Dodatek č. 3

Smluvní strany tímto prohlašují, že dne 10. 07. 2020 uzavřely smlouvu o dílo, jejímž předmětem je provedení stavebních prací na veřejné zakázce s názvem: „**II/272 Litol, rekonstrukce**“ (dále jen „**Smlouva o dílo**“). Na základě dohody smluvních stran a ve vazbě na čl. 15. Závěrečná ustanovení odst. 15.14. Smlouvy o dílo, uzavírají smluvní strany tento dodatek č. 3 ke Smlouvě o dílo (dále jen „**Dodatek č. 3**“).

II/272 LITOL, REKONSTRUKCE

Změnový list

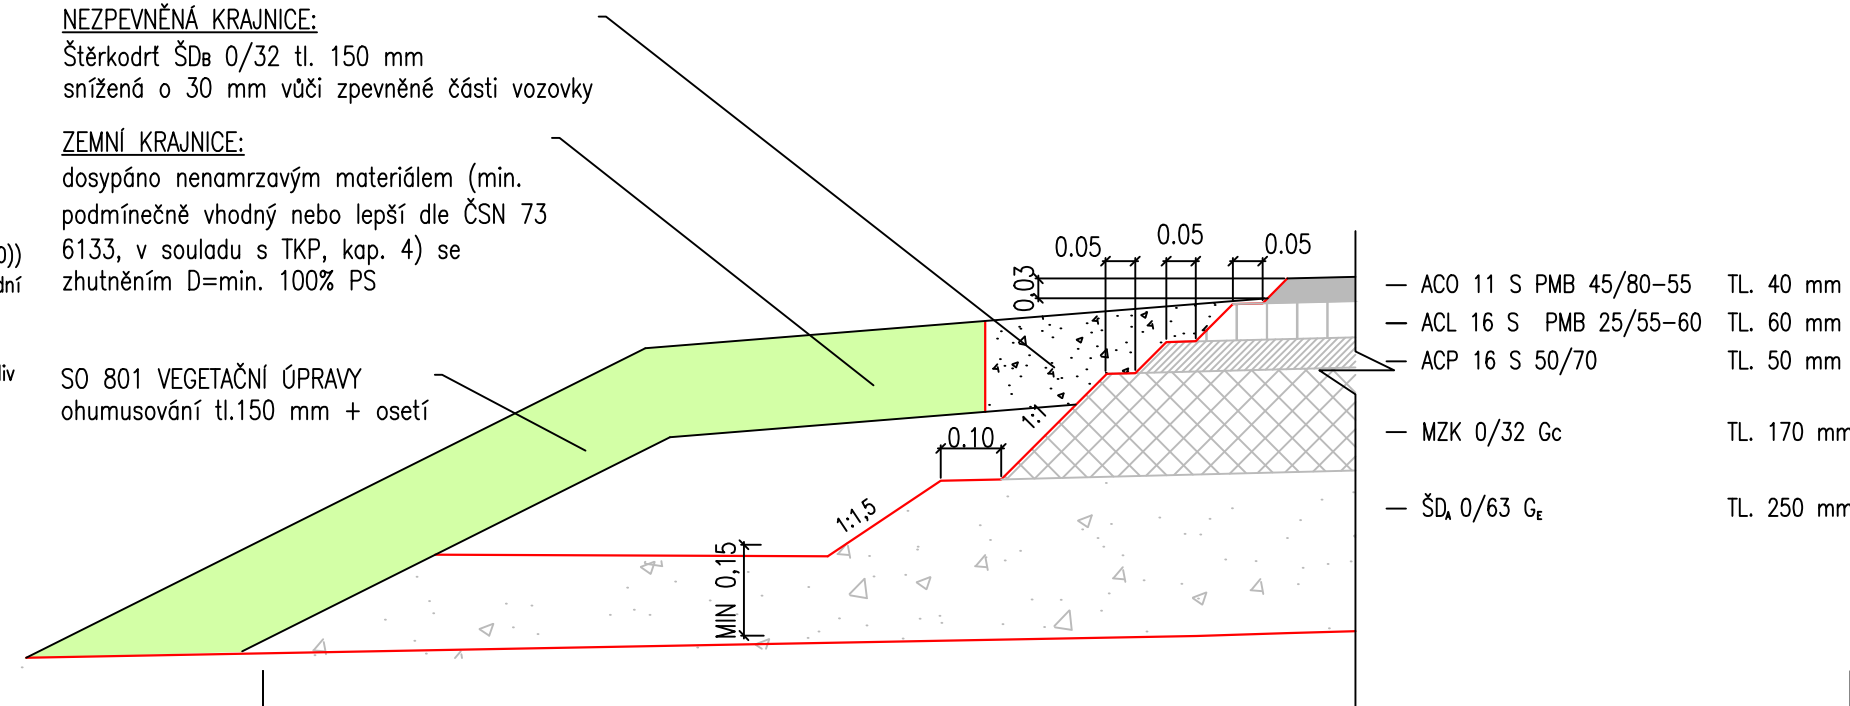
Dílič změna 2: Instalace geotextilu v rozmezí paraplané a aktivní zóny

Řešení v zadávací dokumentaci (ZD) nepředpokládalo použití filtrační geotextilu v úrovni rozmezí paraplané a aktivní zóny.

Po odhalení konstrukčních vrstev komunikace byl přizván odpovědný geotechnik k posouzení jednotlivých úseků na rozmezí paraplané a aktivní zóny.

Na základě stanoviska geotechnika bylo kromě řešení ze ZD (sanace aktivní zóny drceným betonem) přikročeno také k instalaci geotextilu (300g/m²) v nezbytně nutném rozsahu, konkrétně ve staničení 0,030 km - 0,400 a dále ve staničení 0,540 - 1,243 km (k.ú.), z důvodu splnění filtračních kritérií mezi jednotlivými materiály v úrovni rozmezí paraplané a aktivní zóny (viz doklad č. 11 - stanovisko geotechnika, typ geotextilu specifikován ve výkrese 4a - Vzorový příčný řez).
